改善箇所説明図

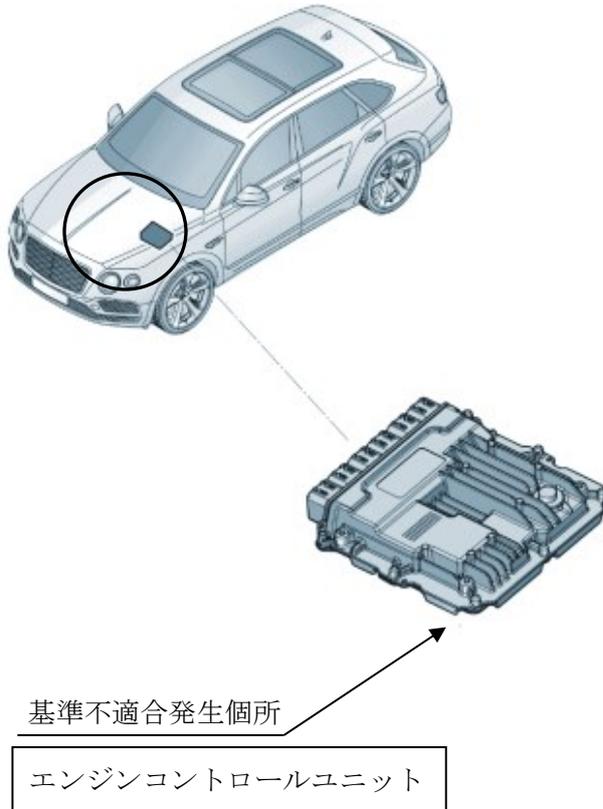
基準不適合発生箇所

エンジンコントロールユニット

エンジンコントロールユニットにおいて、故障診断プログラムが不適切なため、エンジン冷間時に回転数2,500rpm以上となる場合に正しくクランク角度を検出できず、失火検知診断が制限されることがある。そのため、失火を検知できず、エミッションコントロールシステム警告灯(MIL)が点灯しないおそれがある。

全車両、エンジンコントロールユニットを対策プログラムに書き換える。

識別： OBDポートに銀色のペイントを塗布する。
